**VILLE DE SCEAUX**

**ENQUETE PUBLIQUE PREALABLE AU DECLASSEMENT DE TROIS EMPRISES DU  
DOMAINE PUBLIC ROUTIER DEPARTEMENTAL SITUEES A SCEAUX**

**DOCUMENT 1 : RAPPORT DU COMMISSAIRE ENQUETEUR**

**ENQUETE PUBLIQUE DU 26 JANVIER 2021 AU 10 FEVRIER 2021**

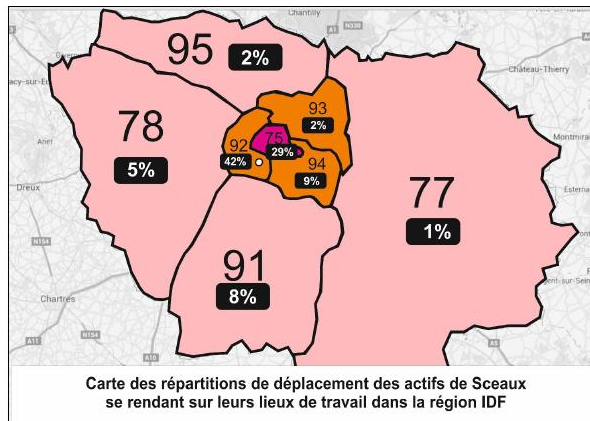
Commentaire du commissaire enquêteur : la projection considérant que la circulation routière des futurs occupants de l'opération « La Vallée » se fera essentiellement par la A86 me semble peut réaliste, l'itinéraire le plus direct pour aller vers le nord et vers Paris passant justement par la rue Voltaire à Sceaux.
